柏崎刈羽原子力発電所6号及び7号炉
原子炉設置変更許可申請
【所内常設直流電源設備（3系統目）設置】
指摘事項に対する回答

2022年 3月 8日（火）
東京電力ホールディングス株式会社

2021年12月7日審査会合における指摘事項及び回答箇所

指摘事項 No. 2

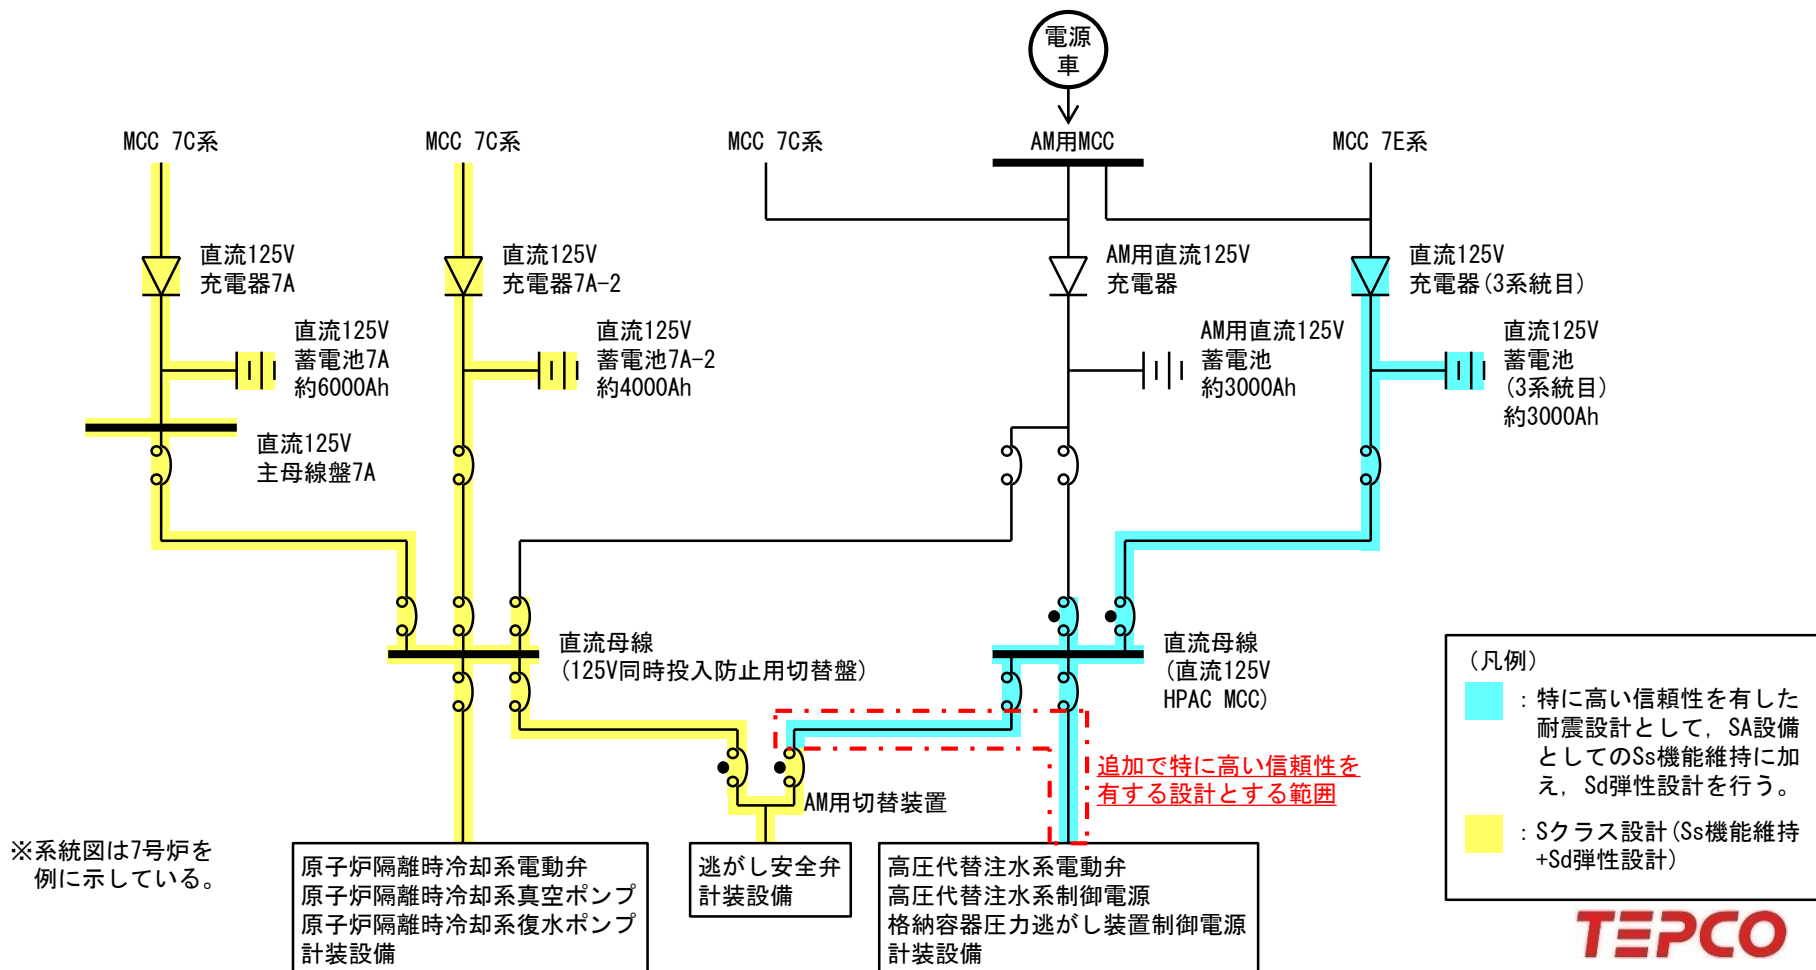
非常用ディーゼル発電機や他のSA系統の電源等との位置的分散についても、57条の適合方針として記載することを検討すること。

- 所内常設直流電源設備（3系統目）の直流125V蓄電池（3系統目）は、原子炉建屋内に設置することで、コントロール建屋内の蓄電池（非常用）と共通要因によって同時に機能を損なわないよう位置的分散を図る設計とする。また、所内常設直流電源設備（3系統目）の直流125V蓄電池（3系統目）は、原子炉建屋内の非常用ディーゼル発電機、AM用直流125V蓄電池及びAM用直流125V充電器と異なる区画に設置することで、原子炉建屋内に設置する非常用ディーゼル発電機、AM用直流125V蓄電池及びAM用直流125V充電器並びに屋外の原子炉建屋から離れた場所に保管する可搬型直流電源設備の電源車と共通要因によって同時に機能を損なわないよう位置的分散を図る設計とする。
- 所内常設直流電源設備（3系統目）は、蓄電池から直流母線までの系統において、独立した電路で系統構成することにより、非常用直流電源設備の蓄電池から直流母線までの系統、常設代替直流電源設備の蓄電池から直流母線までの系統及び可搬型直流電源設備の電源車から直流母線までの系統に対して、独立性を有する設計とする。
- これらの位置的分散及び電路の独立性によって、所内常設直流電源設備（3系統目）は非常用直流電源設備、常設代替直流電源設備及び可搬型直流電源設備に対して独立性を有する設計とする。

指摘事項 No. 4

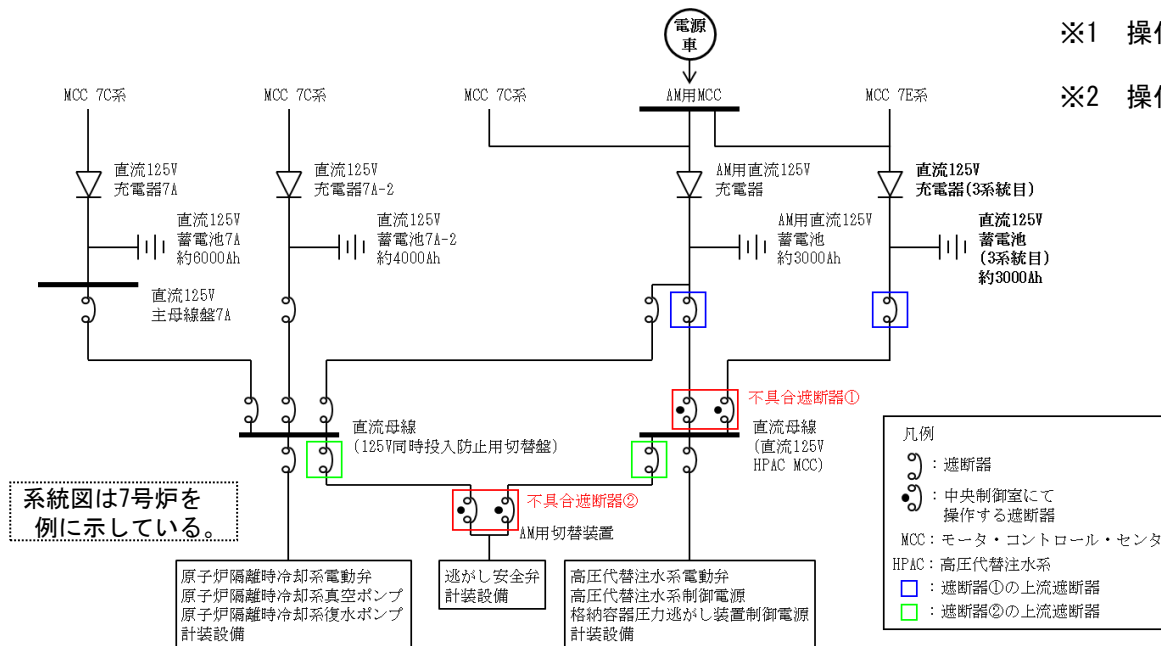
SAの個別条文として選定している5条文を選定した理由について、46条が含まれていない理由も含めて、改めて整理し必要に応じて修正すること。

今回申請する電源設備以外の重大事故等対処設備における個別設備の一部については、申請内容により既許可の基準適合性確認結果に影響を与えるものではなく、本申請との関連性はないが、既許可申請書において、関係する直流電源設備を参照している。所内常設直流電源設備（3系統目）は常設代替直流電源設備及び可搬型直流電源設備と同じ設備に給電することから、既許可申請書に常設代替直流電源設備及び可搬型直流電源設備の記載がある箇所については、下記の通り、電源供給元に所内常設直流電源設備（3系統目）の記載の追加を行う。

| 条文 (設置許可基準) | | 設備 記載見直し 箇所の有無 | 手順 記載見直し 箇所の有無 | 補足 |
|----------------|-----------------------------------|----------------------|----------------------|---|
| 第46条 | 原子炉冷却材圧力バウンダリを減圧するための設備 | 無 | 有 | 本申請は既存設備に変更はなく、及びそれらの運用の変更は伴わず、重大事故等対処施設に係る既設置許可の基準適合性確認結果に影響を与えるものではないが、所内常設直流電源設備（3系統目）から既存設備へ給電が可能になることから、手順側に所内常設直流電源設備（3系統目）の記載の追加を行う。 |

指摘事項 No. 5

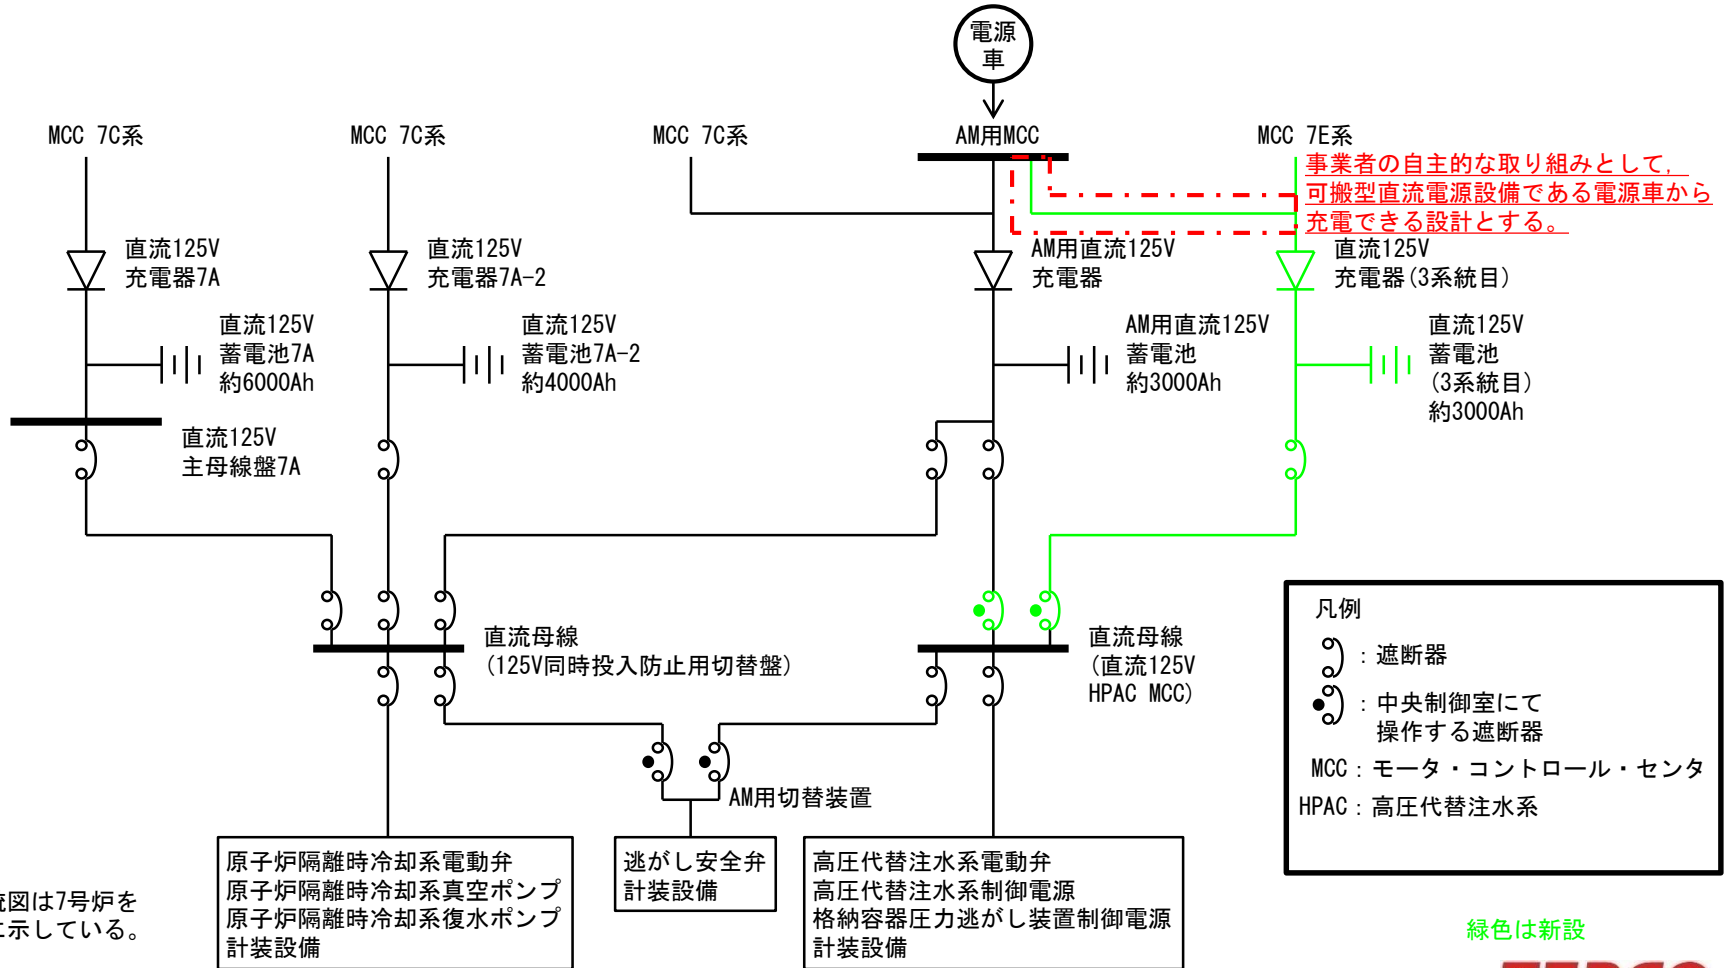
遮断器の切替について、機械式インターロック等があると聞いているが、手順で「切」としている遮断器が動作せず、切替不能な場合の対応・手順について検討すること。

所内常設直流電源設備（3系統目）による給電手順において遮断器の不具合が発生し、切替ができない場合は以下の対応を実施する。

- ・中央制御室の操作スイッチでの遠隔による切替ができない場合（①の遮断器）は、原子炉建屋（非管理区域）にて遮断器の手動による切替操作を実施する。
- ・手動による切替ができない場合（①及び②の遮断器）は上流の電路の遮断器の開放※1，同時投入防止装置（機械式インターロック等）の取り外し※2，治具等による不具合遮断器のバイパス※2等の操作を組み合わせ切替を実施する。

- ※1 操作場所：原子炉建屋（非管理区域）
またはコントロール建屋（非管理区域）
- ※2 操作場所：中央制御室
または原子炉建屋（非管理区域）
